A-2022019

HE1G-L形コネクタタイプ 販売中止による 代替品のご提案

更新：2022年5月26日

HE1G-L(変更後)

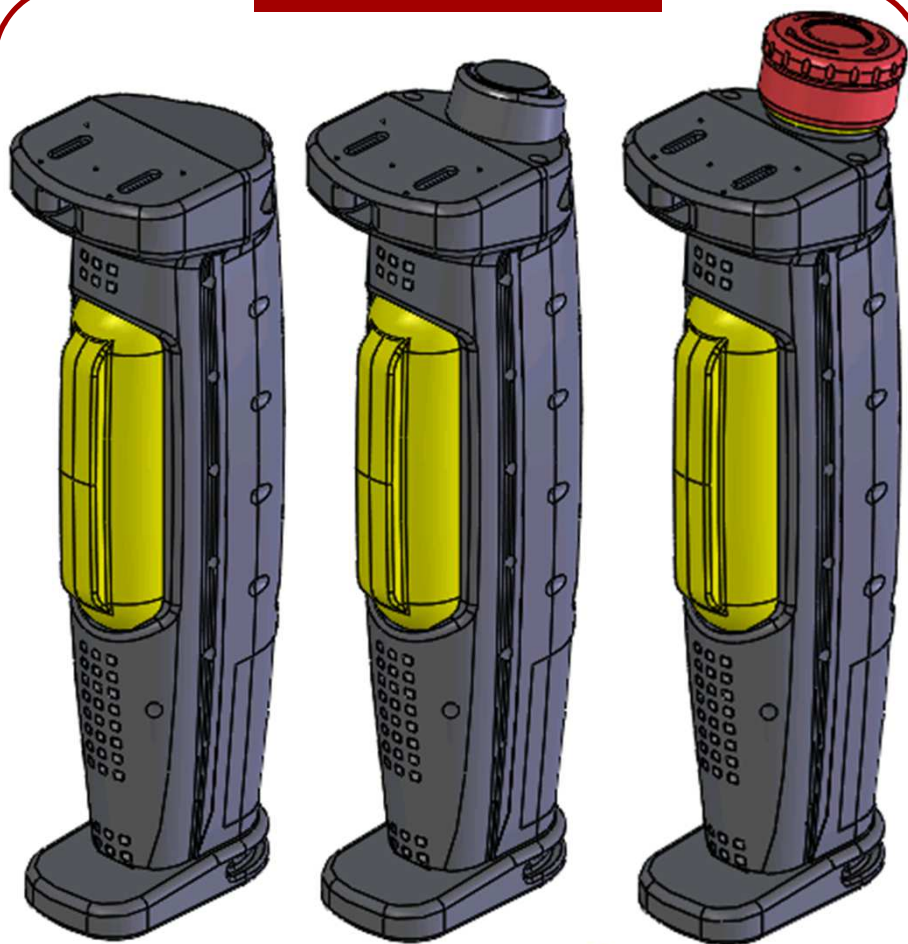
HE1G-L形グリップスイッチは、A-2020099案内の通り以下の変更を行います(変更品は2021年9月より順次出荷予定)。

- ・ねじ端子台からPush-in端子台に変更いたします。
- ・非常停止用押ボタンを変更いたします。

端子台の変更

【非常停止用押ボタンスイッチ付】 非常停止押ボタンの変更

XA
ガードは削除

外観比較

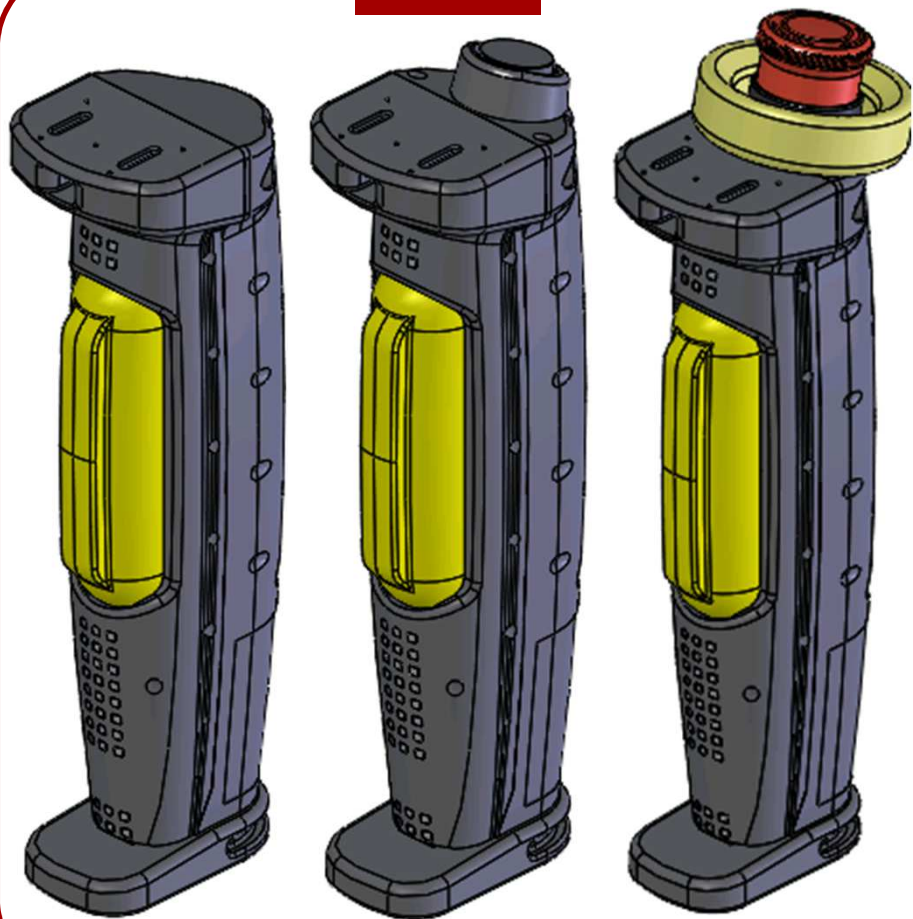
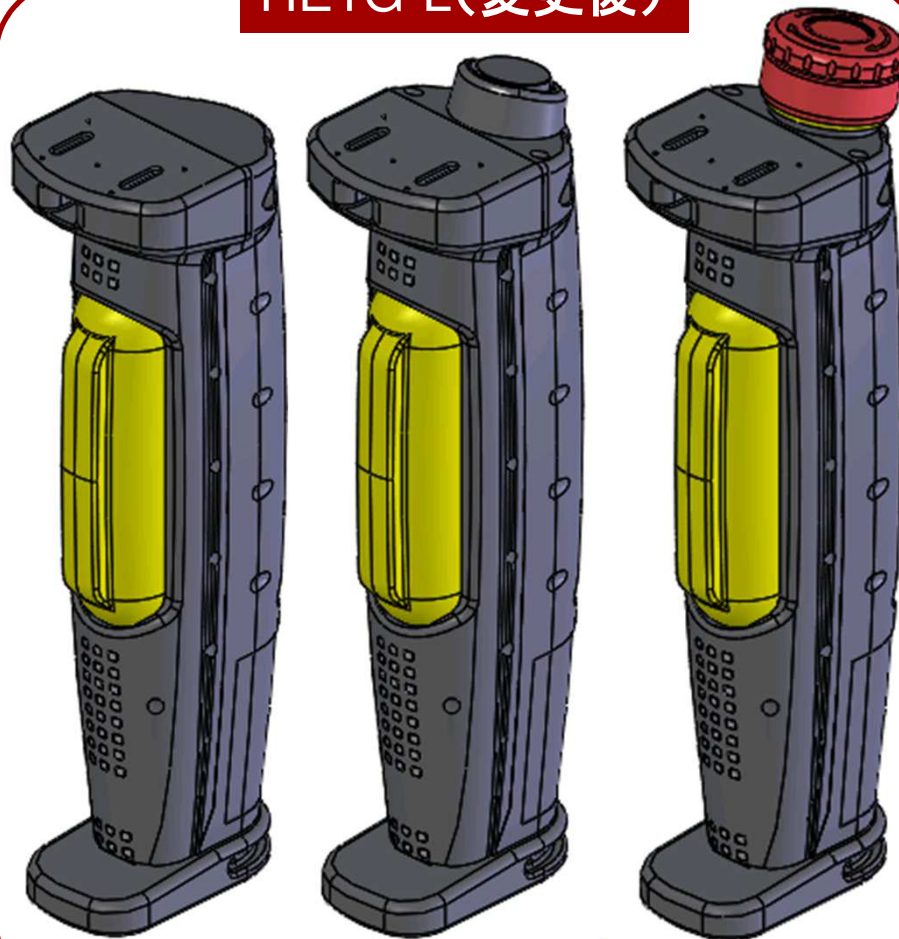
販売中止対象： HE1G形グリップスイッチ

HE1G-L形 グリップスイッチ Push-in端子台タイプ

外観比較

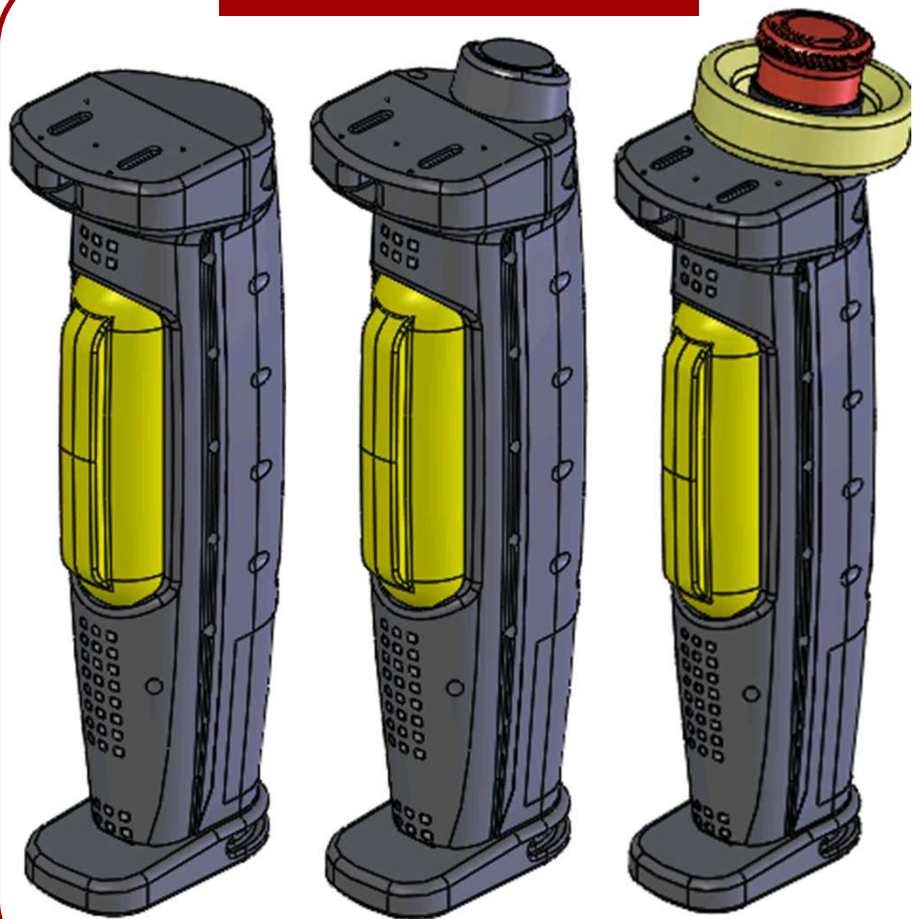
【HE1G-L形 内部コネクタタイプ】
コネクタをPush-in端子へ統一
